**DIAGNOSTIC TECHNIQUE DES TERRASSES DES
BATIMENTS A D et E, SUITE A TRAVAUX**

19 au 23 bis rue Marivaux, à Clermont-Ferrand

DIAGNOSTIC VISUEL DE SOLIDITE

N° A534092672.1

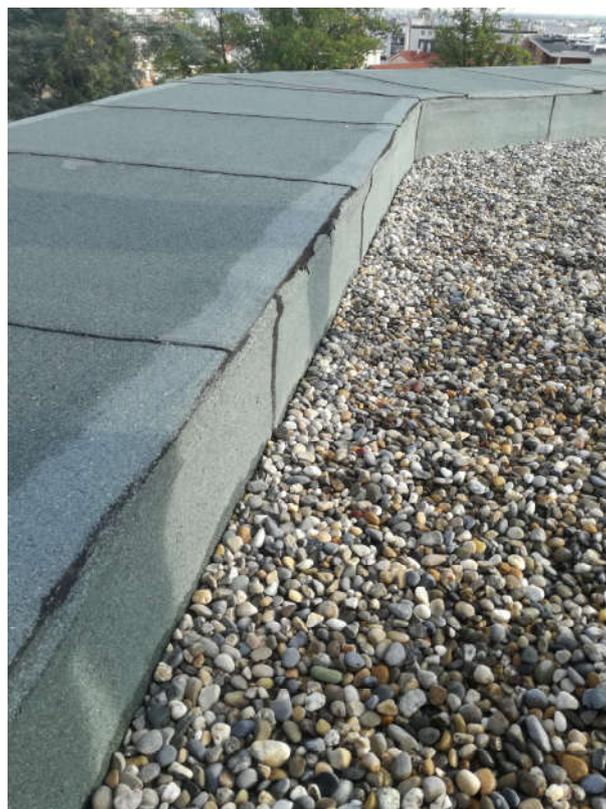
- Concernant le relevé d'étanchéité de l'étanchéité de la toiture terrasse le long de l'édicule, le joint de la bande solin présente des défauts et plusieurs vis sont mal fixés. Une révision de la bande solin, et du joint est à prévoir.

b. Bâtiment D

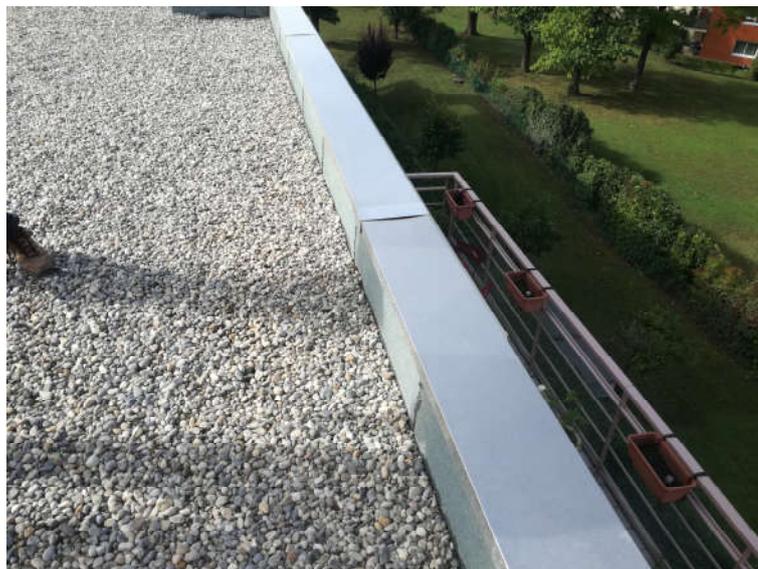
- Concernant les couvertines, la liaison de la couvertine avec l'étanchéité de la casquette ne nous semble pas pérenne ni étanche. Une reprise de cette jonction est à prévoir.

- Concernant les couvertines, au droit des pièces assurant la liaison entre deux couvertines, plusieurs éléments ne semblent pas être mis en œuvre correctement (absence de joint, jeu trop important entre la pièce de recouvrement et la couvertine). Nous émettons des doutes vis-à-vis de la pérennité de cette mise en œuvre. Mettre en œuvre des fixations pour éviter au maximum le mouvement des deux couvertines l'une par rapport à l'autre serait un traitement.

d. Observations générales

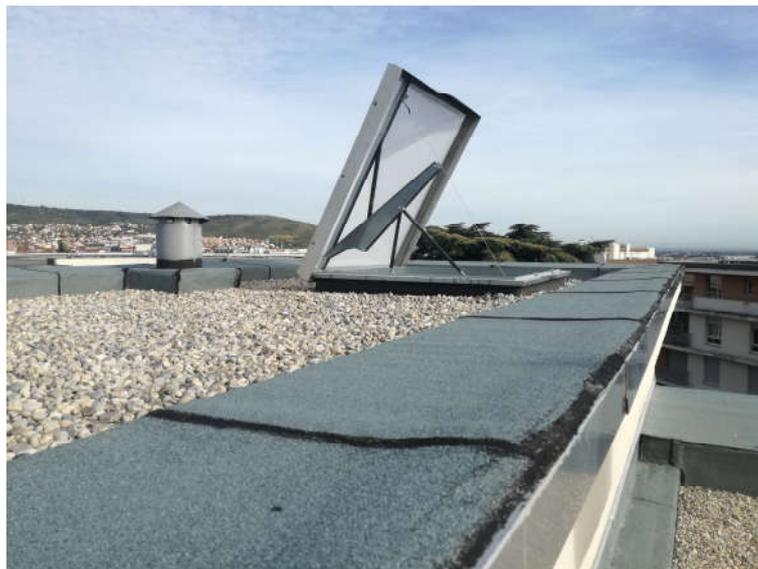
- Au droit des évacuations d'eau, des crapaudines sont présentes, mais ce dispositif n'est pas adapté pour empêcher le passage des graviers. La mise en œuvre de pare-graviers à la place des crapaudines est un exemple de traitement.

- Le remplacement de l'isolant et la mise en œuvre de la protection par gravillons a réduit la hauteur du relevé d'étanchéité au droit des lanterneaux de désenfumage. Une réhausse des lanterneaux serait à prévoir.

- Les terrasses présentent toujours le même nombre d'évacuations, au même emplacement. Le manque d'évacuation et leur répartition était un point référencé dans le précédent diagnostic. La création de nouvelles évacuations ne faisait pas partie du cadre des travaux visés par ce diagnostic.
